Вертолёт R66
Сервисный бюллетень SB-17**ДАТА:** 22 января 2016 г.**КОМУ:** Владельцам, эксплуатантам и персоналу по техническому обслуживанию вертолётов R66**ТЕМА:** Замена вала F642-1**ПРИМЕНИМО К ВЕРТОЛЁТАМ:** Вертолёты R66, оснащённые сварным валом F642-1 модификации "С" и предыдущих (изначально установлены на вертолётах R66, заводские номера 0001...0172), а также запасные сварные валы F642-1 модификации "С" и предыдущих.**СРОКИ ВЫПОЛНЕНИЯ:** Не позднее ближайших 25 часов налёта либо до 15 марта 2016 г., в зависимости от того, что истечёт (наступит) первым.**ОСНОВАНИЕ:** Произошло растрескивание сварного вала F642-1 по фланцу вилки. Настоящий Бюллетень требует замены валов F642-1 модификации "С" и предыдущих на сварные валы F642-6 (текущая модификация).**ПОРЯДОК ВЫПОЛНЕНИЯ**

Рисунок 1

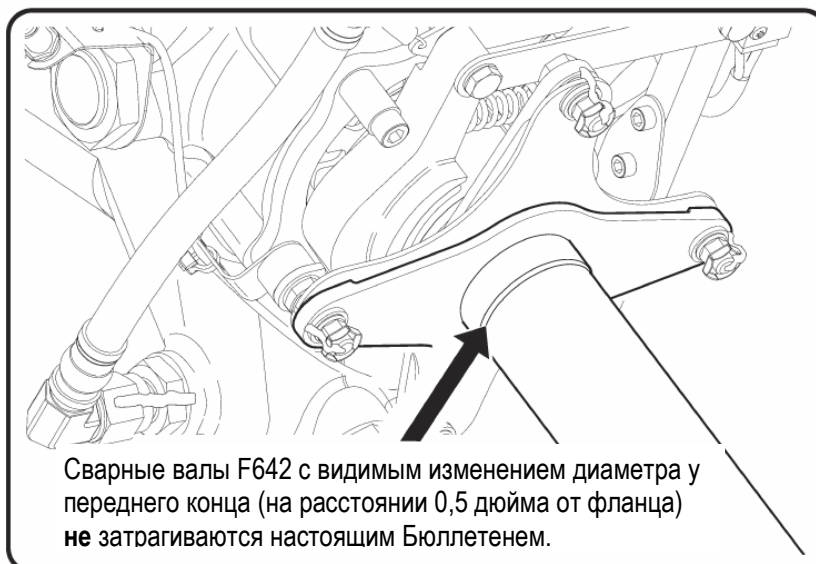
1. См. Рисунок 1. Выполните визуальный осмотр переднего конца сварного вала F642, установленного на вертолёте, на предмет видимого изменения диаметра. Валы с изменением диаметра в месте, указанном на Рисунке, являются валами модификации "D" или последующих и, следовательно, не затрагиваются настоящим Бюллетенем; в случае с таким валом дальнейших действий выполнять не требуется.

2. Если у вала, установленного на вертолёте, нет изменения диаметра в указанном месте, снимите вал согласно Руководству по техническому обслуживанию вертолёта R66 (R66 Maintenance Manual – MM), § 63-10, закажите в Отделе обслуживания покупателей компании RHC (RHC Customer Service) один комплект R9535 и установите его согласно MM § 63-10.

Рисунок 2

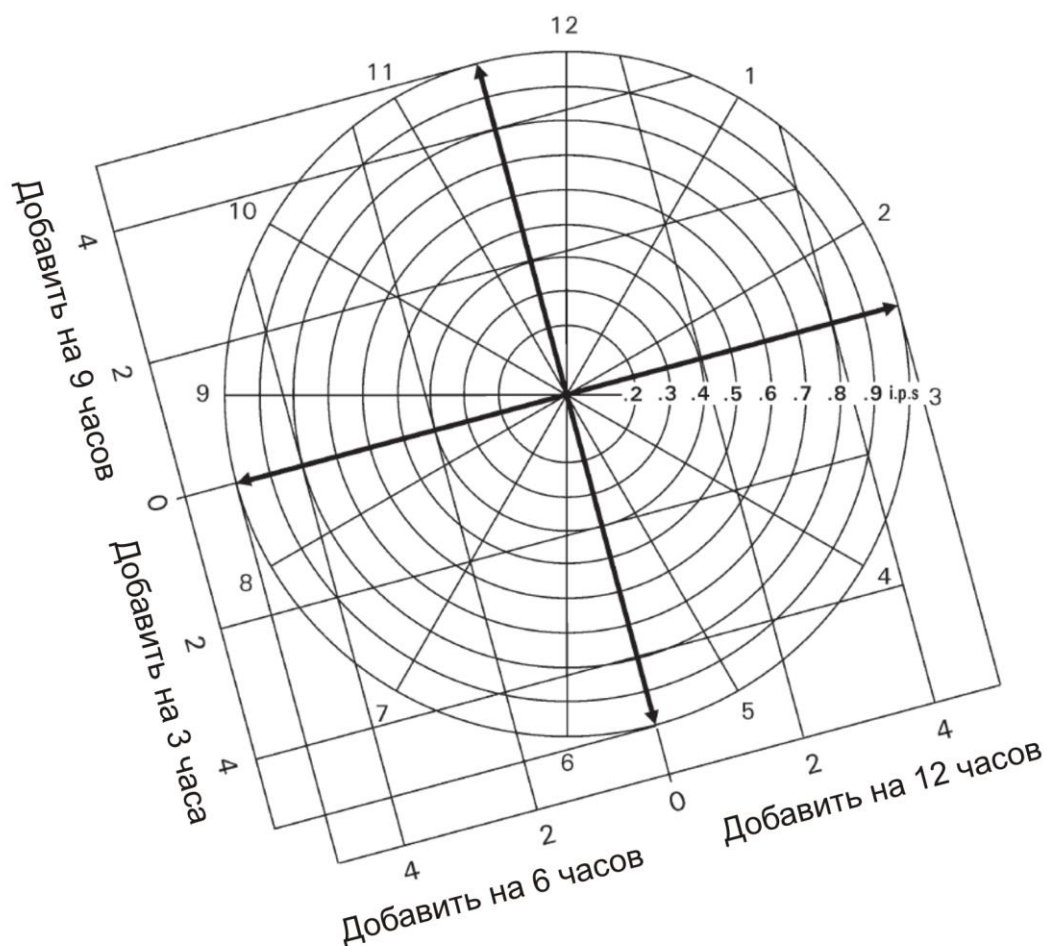
3. Выполните балансировку вала F642-6 согласно MM § 18-70 по диаграмме на Рисунке 2.
4. Сделайте соответствующие записи в технической документации. Параметры веса и центровки вертолёта остаются прежними.

- Точность диаграммы: 0,20 дюйма в секунду (IPS) на 1 грамм.
- Шкалы проградуированы в граммах.
- Часовые углы отсчитываются по часовой стрелке, если смотреть сзади в направлении полёта.
